DETERMINAZIONE DEL DIRIGENTE SERVIZIO VIA/VINCA 25 giugno 2025, n. 283

[ID VIP 13506] - Parco fotovoltaico denominato “BRINDISI SUD HV” di potenza nominale pari a 41,06 MWp ed opere di connessione alla RTN, da realizzarsi nel Comune di Brindisi (BR) in località Tuturano.

Istanza per il rilascio del Provvedimento di VIA statale ex art. 23 del D.lgs. n. 152/2006 e ss.mm.ii.

Relazione tecnica a supporto dell'istruttoria sul progetto

Figura 4 – Verifica di coerenza del progetto rispetto ad altri impianti – Fonte: "<https://webapps.sit.puglia.it/freewebapps/ImpiantiFERDGR2122/index.html>"

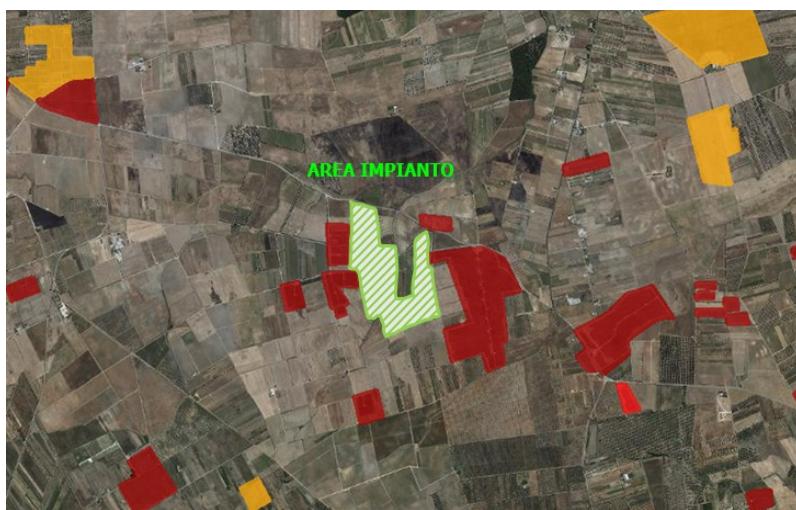
- **Lett. a)** – non è interessata da impianti della stessa fonte, ma si rileva nelle vicinanze dell'area la presenza di altri impianti fotovoltaici;
- **Lett. b)** – non applicabile ai sensi dell'art. 5 del D.L. 63 del 15/05/2024;

Figura 7 – Stralcio aree non idonee FER Regione Puglia – Fonte: Elaborato “A2390_A14_areenonidoneeallefer_signed”

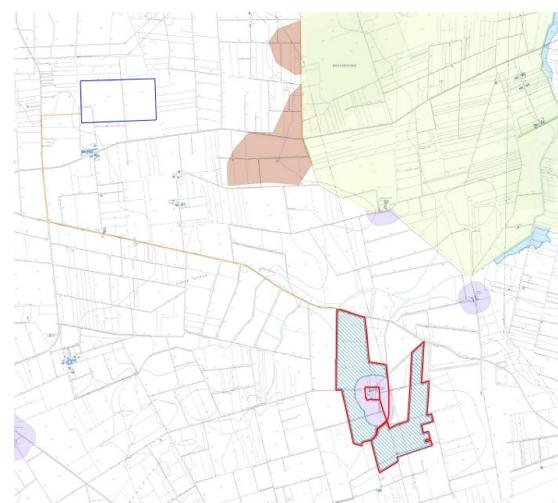
Una porzione di area contrattualizzata, delimitata dalla linea in rosso nella figura sottostante, **ricade in aree indicate come NON IDONEE** ai sensi del Regolamento Regionale n. 24 del 2010, per la presenza del vincolo indicato in tabella sottostante. Analizzando il layout dell'impianto, la cui delimitazione indicata con la linea in azzurro ne rappresenta la recinzione e considerando l'area indicata con il rettangolo azzurro, si rileva che i sottocampi 3, 4 e 5 risultano confinanti con il vincolo. A tal riguardo, il Proponente dichiara che nell'area vincolata non saranno installati pannelli fotovoltaici.

STRUMENTO DI PIANIFICAZIONE – Aree non Idonee – Regolamento Regionale n.24/2010	Opere di progetto
Segnalazione Carta dei Beni con buffer di 100 m: Masseria Angelini	Porzione di area contrattualizzata delimitata dalla linea in rosso nella figura sottostante

Figura 8 – Carta uso del suolo. Fonte <https://webapps.sit.puglia.it/freewebapps/UDS2011/index.html>

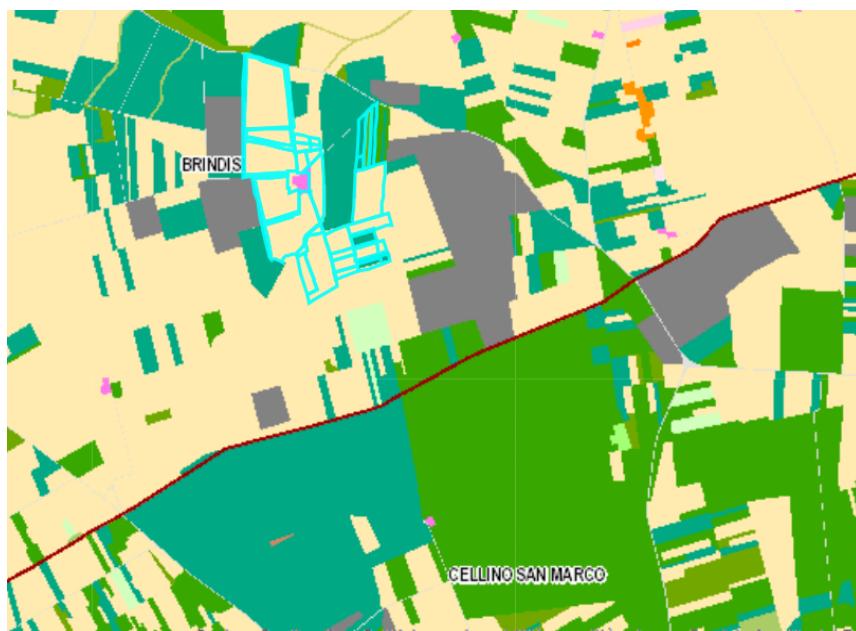
- e) l'impianto, in relazione alla componente agricola **non è integrato** nel contesto delle tradizioni agroalimentari locali e del paesaggio rurale. L'area di progetto è caratterizzata dal **codice: 2111 – seminativi semplici in aree non irrigue, 221 - vigneti, 222 - frutteti e frutti minori, 223 - uliveti** secondo il progetto europeo Corine Land Cover (cfr. <https://webapps.sit.puglia.it/freewebapps/UDS2011/index.html>);

Figura 9 – Opere di mitigazione visiva
 Fonte: A2390_A26_SIA_VegetazioneFaunaEcosistemi_impiantofotovoltaico_Brindisi-signed

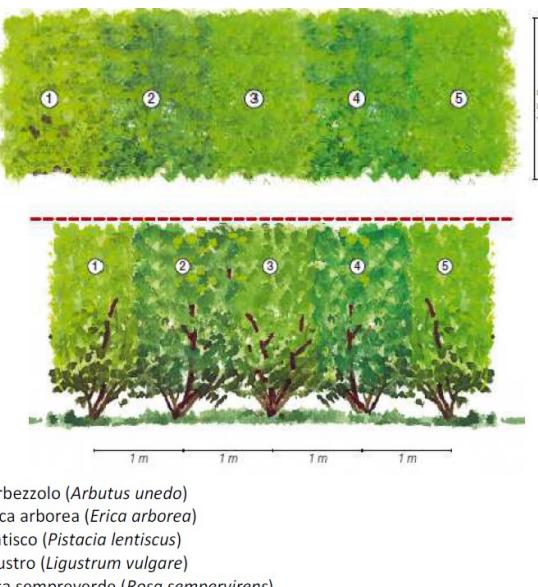
- in relazione alla componente **paesaggio**, il progetto prevede alcune opere di mitigazione visiva, come si apprende dall'elaborato tecnico denominato *SIA Vegetazione Fauna Ecosistemi* (nome elaborato: A2390_A26_SIA_VegetazioneFaunaEcosistemi_impiantofotovoltaico_Brindisi-signed.pdf): lungo il perimetro delle aree a ridosso del lato interno della recinzione, sarà realizzata una siepe costituita da specie tipiche delle comunità vegetanti di origine spontanea della zona. Il modulo di impianto sarà costituito da un filare di piante di specie autoctone sempreverdi (di altezza massima pari a 4,6m e larghezza circa 2 m), quali: corbezzolo (*Arbutus unedo*), erica arborea (*Erica arborea*), lentisco (*Pistacia lentiscus*), ligusto (*Ligustrum vulgare*) e rosa sempreverde (*Rosa sempervirens*). Le specie sono state scelte dal proponente in funzione delle caratteristiche pedoclimatiche dell'area di intervento, con particolare riguardo all'inserimento di specie che presentano una buona funzione schermante, un buon valore estetico e un'elevata produzione di frutti appetibili dalla fauna selvatica.
